改善箇所説明図

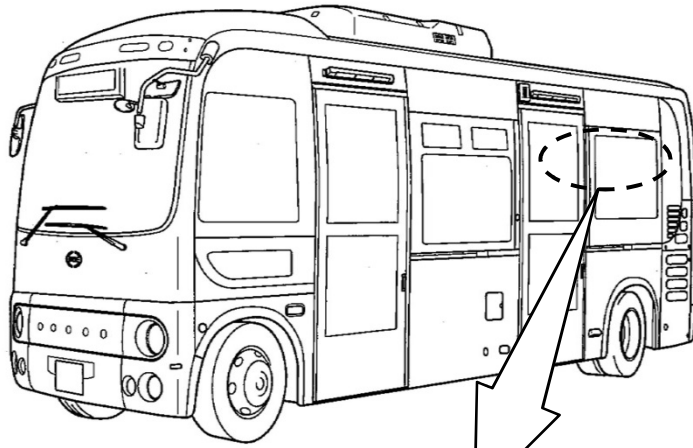
不具合発生箇所

小型バスにおいて、自動変速機のフェールセーフ制御プログラムが不適切なため、車速センサが異常となった場合にフェールセーフが作動せず、走行中に急に低速段へ変速することがある。そのため、最悪の場合、走行中に急減速するおそれがある。

改善の内容：

全車両、自動変速機E C Uを対策品に交換する。

識別：改善済車両にはシリアルナンバープレートに白色ペイントを塗布する。
